Sak

**LUKKING AV ALNA
DIMENSJONERINGSGRUNNLAG**

LUKKING AV FLNA.

LUKKING AV ALNA
STABILITET OG SETNINGSFORHOLD

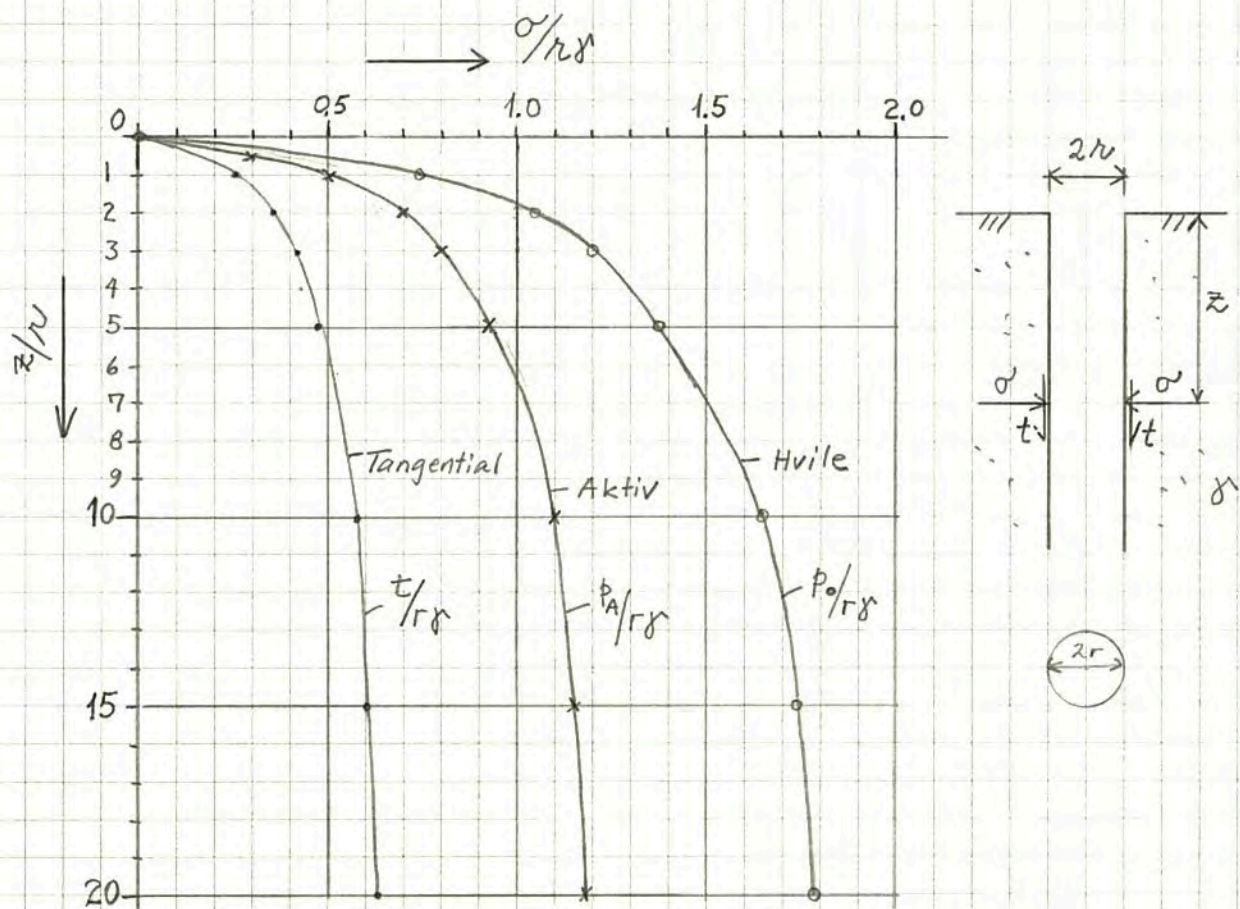
Pkt. 3 Tangentialkrefter

Jordtrykksberegning på kummer er beheftet med flere usikre faktorer. Det er opplagt for ugunstig å regne med klassisk jordtrykkfordeling, da hvelvvirking i jordmassene vil gjøre seg gjeldende og virke reduserende. Problemet er behandlet i litteraturen og "løst" for aktivt jordtrykk mot sylindrisk overflate, og vi har valgt å ta utgangspunkt i dette, se bilag. Den "aktive kurven" gjelder her for friksjonsmateriale med $\phi = 35^\circ$ og $P = 1,4$. "Hviletrykkkurven" er fremkommet ved $p_0 = 1,5 p_A$ og "tangentialkurven" ved $t = 0,35 p_0 = 0,53 p_A$. Vi tillater oss å foreslå at den her viste fordeling av hviletrykk og tangentialspenning legges til grunn ved dimensjonering av kummene i bruksgrensetilstanden, selv om "våre" kummer er av firkantet tversnitt og må tilpasses et sirkulært tversnitt.
